事業計画の変更及び各環境要素への影響について

1 事業計画変更内容

図 1 (1) 将来土地利用・施設配置計画図 (変更前)

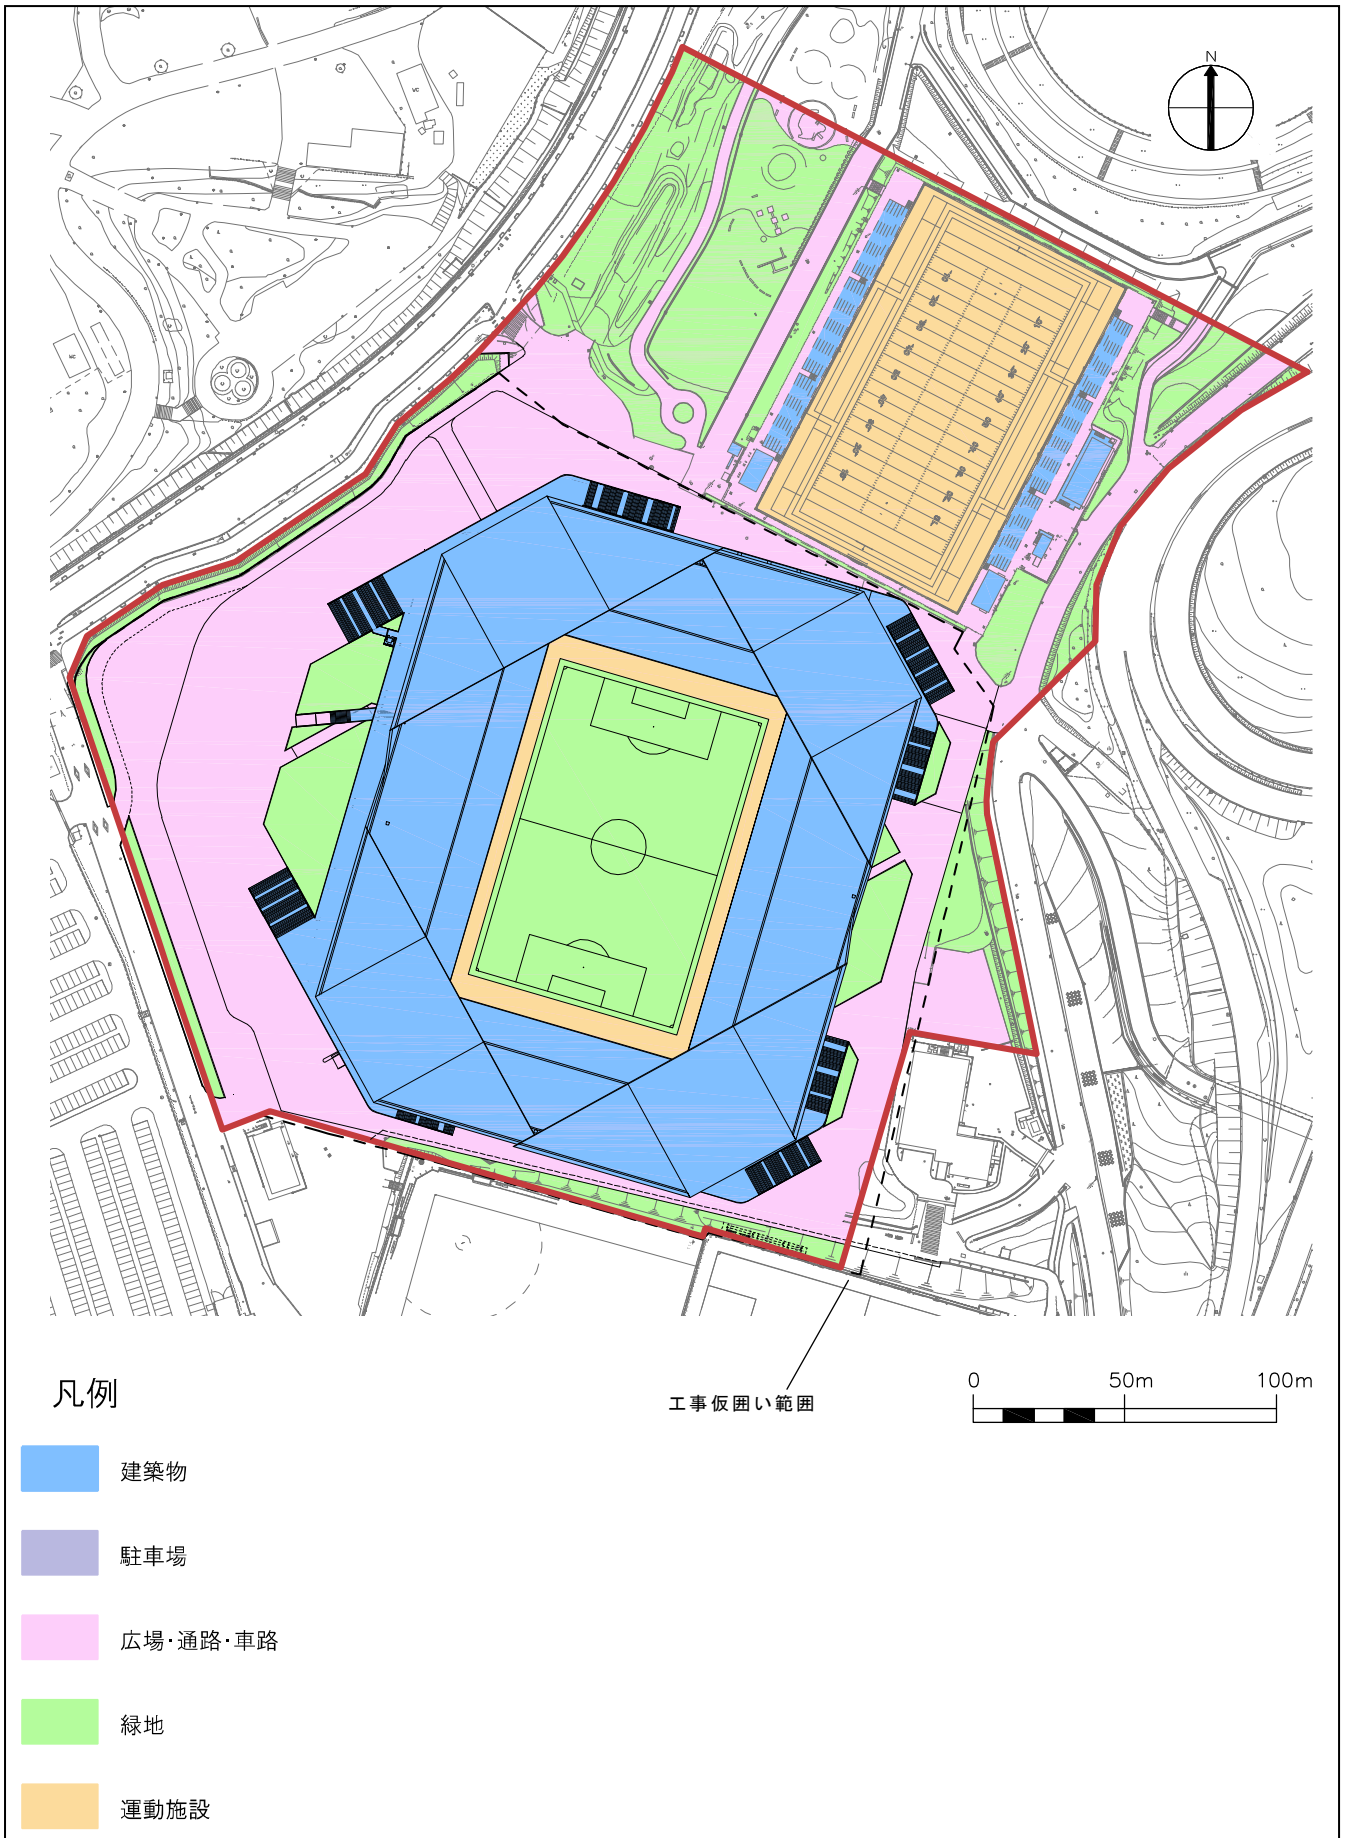
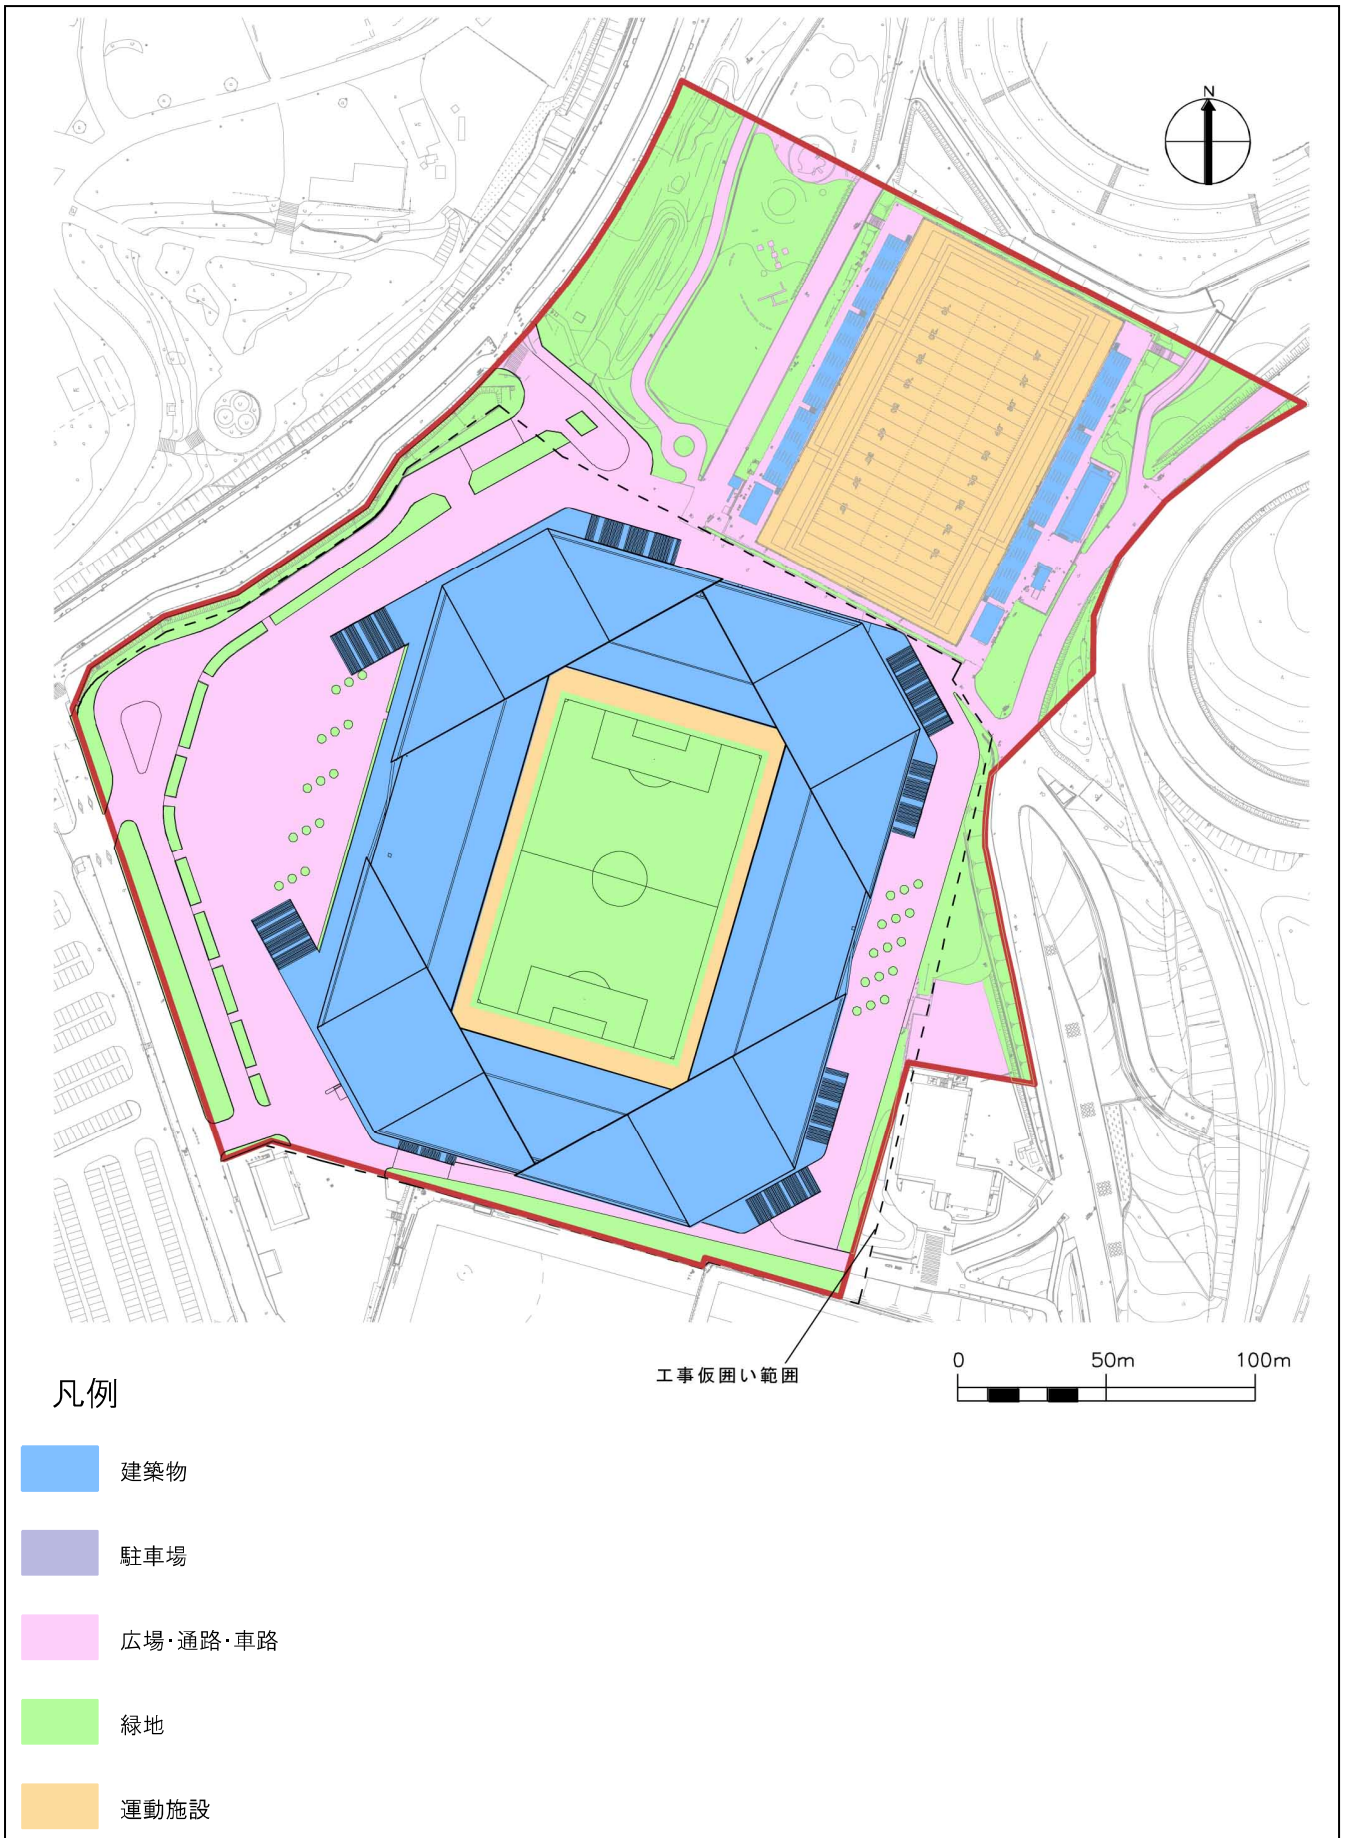
将来の土地利用区分ごとの面積、配置を一部変更した。変更前・変更後の土地利用計画は、表 1 及び図 1 に示すとおりである。

評価書案時点の面積から、「広場・通路・車路」が減少し、「緑地」が増加した。

- (1) 広場と緑地が明確に分けられた当初案から、樹木を可能な範囲で分散配置させかつ高木の本数を増やす計画とした。
- (2) 広場に配置された高木は、木陰を作り、利用者に快適な公園環境を提供する。また、木陰はヒートアイランド対策にも寄与すると考えられる。
- (3) 景観的には、バスロータリー周りの樹木とスタジアムの樹木が近景・中景のかたちで連続し、スタジアムと緑地が一体的に感じられるよう配慮した。
- (4) 火災等の災害時の安全確保のため、避難階段下にできるだけ広い滞留スペースを確保した。

植栽計画変更案

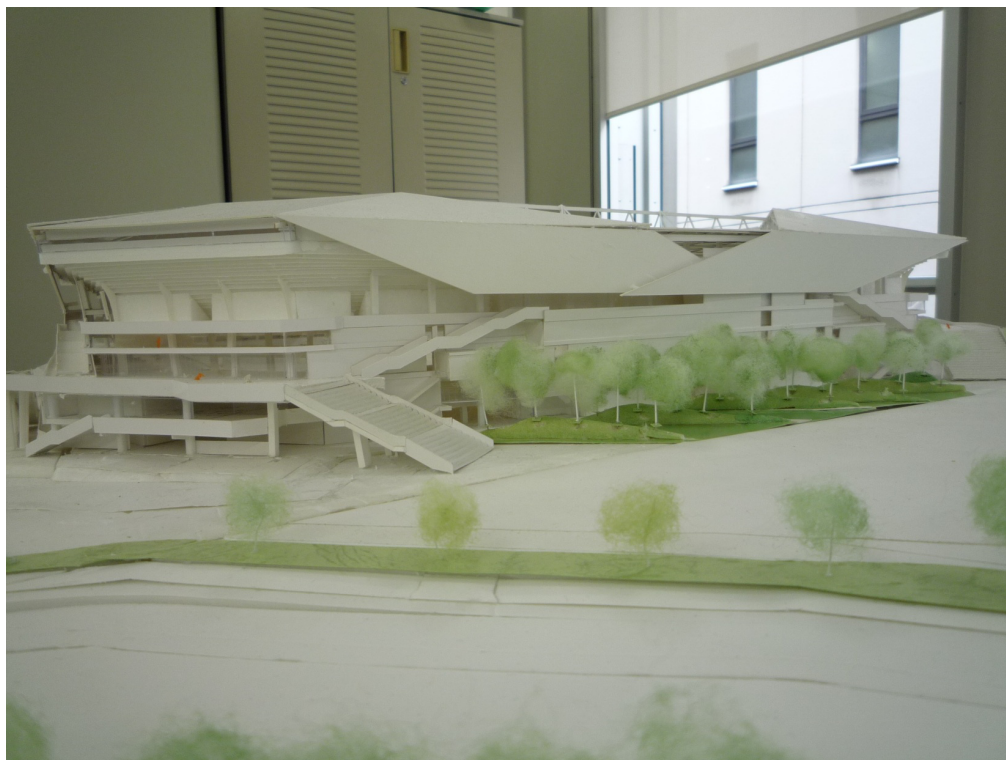
なお、近傍からの景観については、バスロータリー周りの樹木とスタジアムの樹木が近景・中景のかたちで連続し、スタジアムと緑地が一体的に感じられるよう配慮した。（別紙 植栽計画変更案参照）
